# КОТЛЫ ПАРОВЫЕ И ВОДОГРЕЙНЫЕ

ОБЩИЕ ТЕХНИЧЕСКИЕ ТРЕБОВАНИЯ

ГОСТ 25365—82  
(СТ СЭВ 2684—80)

**Изменение № 1 ГОСТ 25365—82 Котлы паровые и водогрейные. Общие технические требования**

5.29. Мембранные стенки котлов должны иметь конструктивные исполнения, приведенные на чертеже.

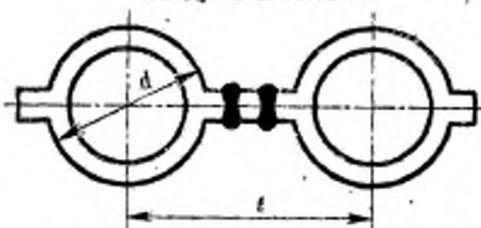
Пункт 5.30. Исключить слова: «и соответствовать требованиям п. 5.29».
